改善箇所説明図

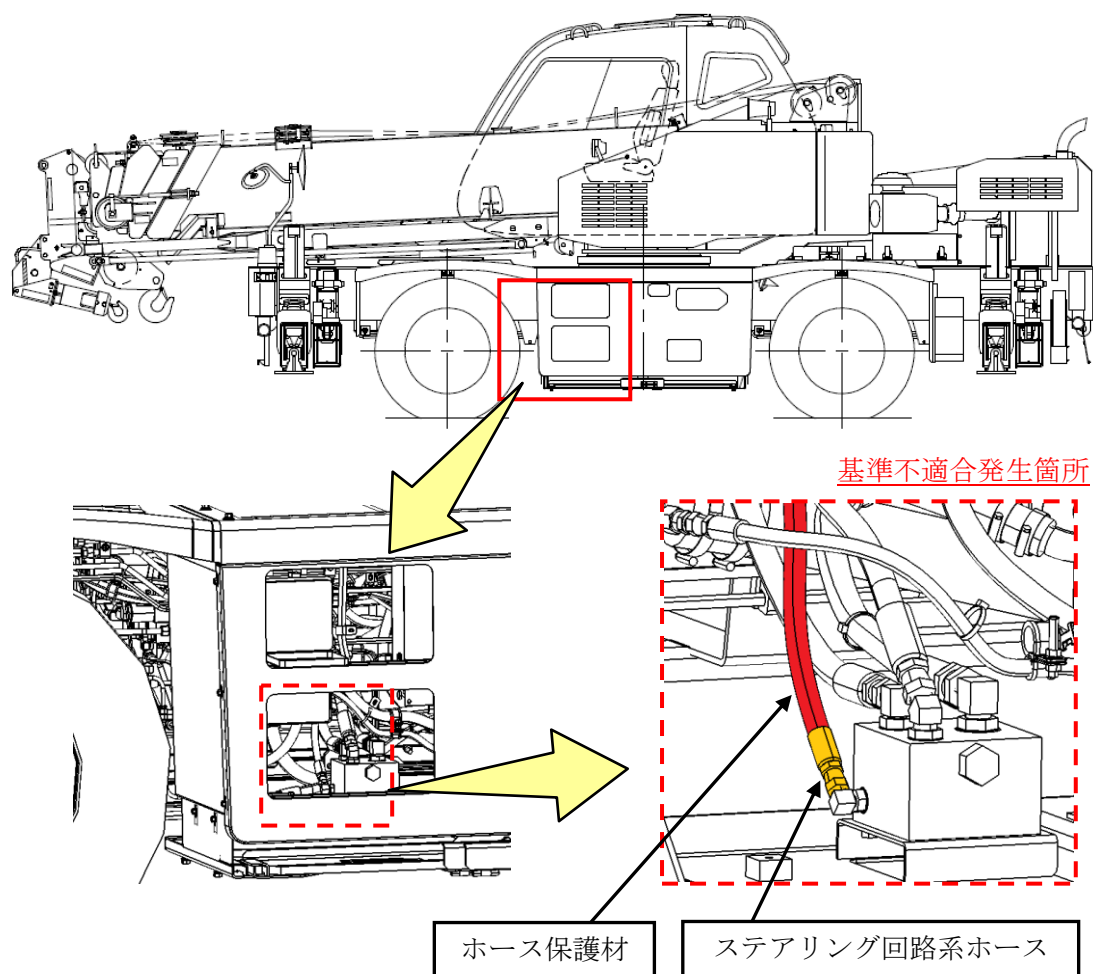
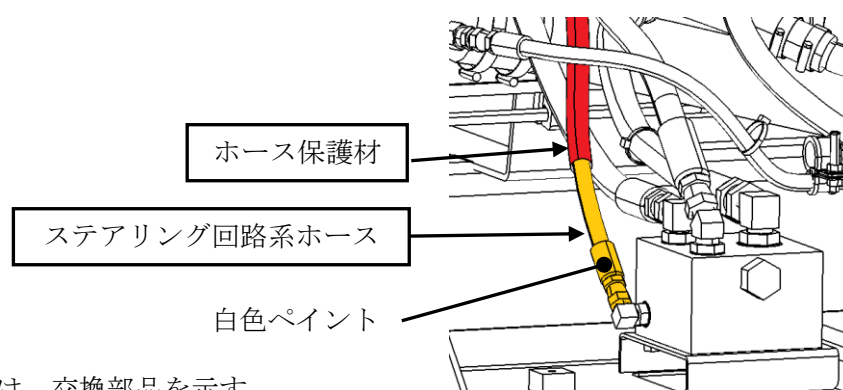
ホイール・クレーンの油圧ステアリング回路系ホースにおいて、ホース保護材の固定範囲が不適切なため、局所的な曲げ負荷が生じるおそれがある。そのため、そのままの状態で使用を続けると、繰り返し圧力によりホースが損傷し、作動油が漏れ、容易にステアリング操作ができなくなるおそれがある。

全車両、ホースを新品に交換し、ホース保護材を適切な範囲に固定する。

注：□ は、交換部品を示す。
 識別：ホース金具に白色ペイントを行う。
